ПАСПОРТ ДОСТУПНОСТИ

объекта социальной инфраструктуры (ОСИ) № 44

объект: Федеральное государственное бюджетное образовательное
учреждение высшего образования «Тульский государственный университет»,
ФГБОУ ВО «ТулГУ» (учебный корпус № 15)

**АКТ ОБСЛЕДОВАНИЯ
объекта социальной инфраструктуры
К ПАСПОРТУ ДОСТУПНОСТИ ОСИ № 44**

Фото № 2.

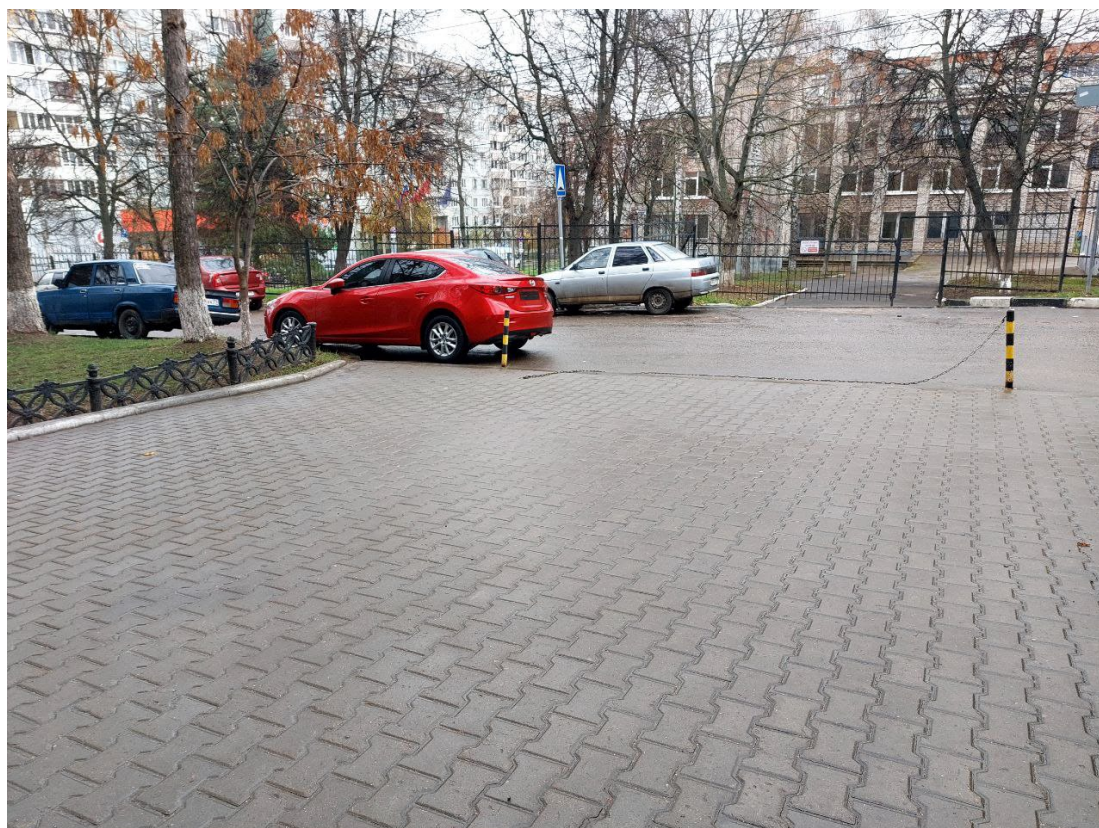
1.5	Автостоянка и парковка	Нет	-	2	Не оборудованы места для парковки автомобилей инвалидов	К, С, О, У, Г	Оборудовать парковочные места для инвалидов габаритным размером, 6,0*3,6 м. Нанести горизонтальный знак «инвалид» размером 0,8м х 1,6м. Обозначить вертикальным дорожным знаком 6.4.17д «Парковка для инвалидов» на высоте 2.1-2.5до нижнего края знака. (согласно ГОСТ Р 52289 ГОСТ Р 52290)	Текущий ремонт Письмо в МО
	Общие требования к зоне	Привести автостоянку и парковочные места автотранспорта инвалидов в соответствие с ГОСТ Р 52289, ГОСТ Р 52290

Фото № 19.

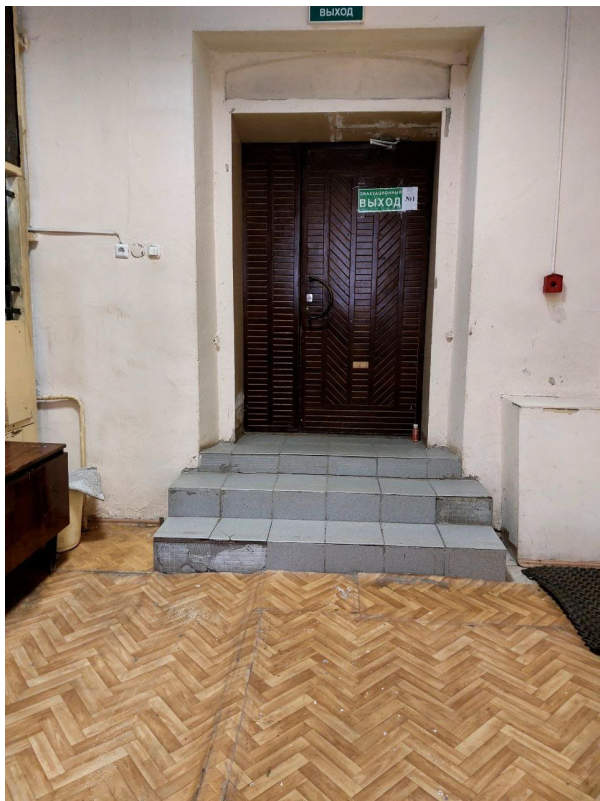
19	Отсутствует контрастное выделение краевых ступеней верхнего и нижнего лестничных маршей	С	Выделить краевые ступени лестницы контрастными полосами шириной не менее 0,08м. по всей ширине лестничного марша (п. 6.2.8 СП 59.13330.2020)	Текущий ремонт
				20	Высота порогов	К, О, С, У	Установить перекатные пандусы	Текущий
